東海第二発電所 審査資料	
資料番号	TKK審-24 改0
提出年月日	平成30年6月28日

東海第二発電所 劣化状況評価 (照射誘起型応力腐食割れ(追加評価))

東海第二発電所 審査会合における指摘事項の回答一覧表

半楕円亀裂を想定した評価による応力拡大係数(最深点)

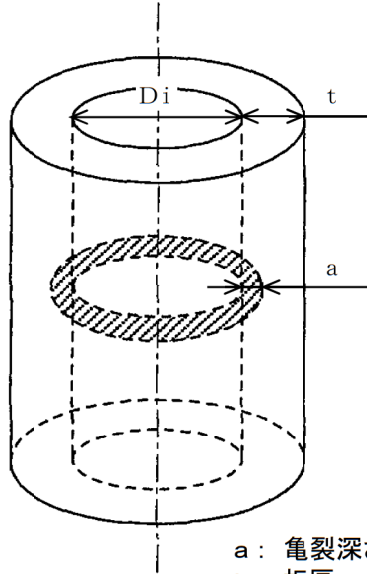
板厚中央近傍で応力拡大係数がゼロになるが、安全率を考慮した場合は、維持規格2008の破壊靱性値(43.2MPa√m)を僅かに上回る。

一方、表面点は溶接残留応力により応力拡大係数が大きな値となり、周方向亀裂の進展が想定されるため、保守的に内表面全周亀裂を想定した評価を実施する。
